Nr sprawy: ZP.042.9.2023.SZ

**WYJAŚNIENIE
SPECYFIKACJI WARUNKÓW ZAMÓWIENIA
NR 1**

Działając na podstawie art. 284 ust. 1 ustawy dnia 11 września 2019 r. Prawo zamówień publicznych (tj. Dz. U. z 2022 r. poz. 1710 z póź. zm.), zawiadamia się, że w dniu **28.07.2023 r.**, wpłynął do Zamawiającego wniosek o wyjaśnienie specyfikacji warunków zamówienia na postępowanie pn. „**Przebudowa drogi na działce numer 37/15 obręb Drzewiany**”, w poniższym zakresie:

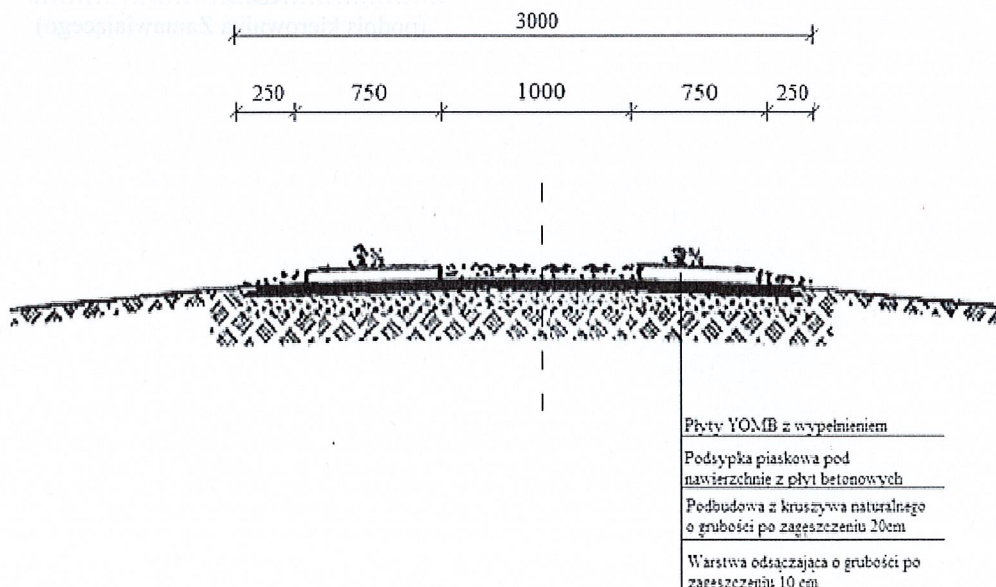
1. „...Łączna szerokość nawierzchni z płyt wielootworowych określona jest w przedmiarze robót i opisie przedmiotu zamówienia na 3,00 m, jednakże na rysunku - „przekrój poprzeczny” opisano ten wymiar na 3,50 m. Czy korytowanie pod konstrukcję nawierzchni oraz poszczególne warstwy konstrukcyjne mają mieć szerokość 3,00 m czy 3,50 m?...”

Korytowanie pod konstrukcję nawierzchni i poszczególne warstwy konstrukcyjne mają mieć szerokość 3,00 m. Poniżej zaktualizowany przekrój poprzeczny.
